Technical Service Bulletin (TSB) - VF7SC5FS9AA614472

B1AW012ZQ0 : Версия 3 от 25/01/2017

ДЛЯ : C3 (A51) И АКПП AL4 И СИСТЕМА ВПРЫСКА EP6C ДО OPR 14000

ОТСУТСТВИЕ ИЛИ ПРЕКРАЩЕНИЕ ОТОПЛЕНИЯ САЛОНА - ДВИГАТЕЛЬ НЕ ПРОГРЕВАЕТСЯ - С ВКЛЮЧЕНИЕМ ИЛИ БЕЗ ВКЛЮЧЕНИЯ СИГНАЛИЗАТОРА - ПРИ НАЛИЧИИ ОДНОГО ИЛИ НЕСКОЛЬКИХ КОДОВ ОШИБОК P0115, P0116, P0597, P0599 P0599

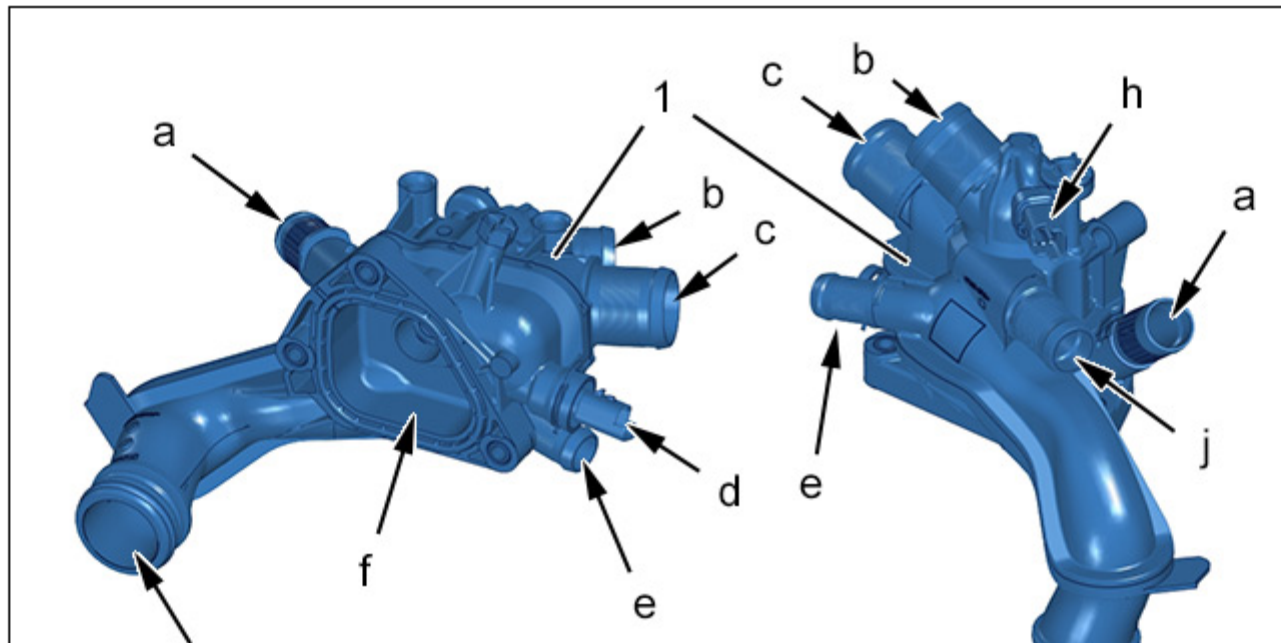
Выполнить считывание кодов ошибок компьютера управления двигателем :

- При наличии одного или нескольких кодов ошибок P0115, P0116, P0597, P598, P0599 : Применять этот документ
- При отсутствии этих кодов ошибок : Не применять этот документ
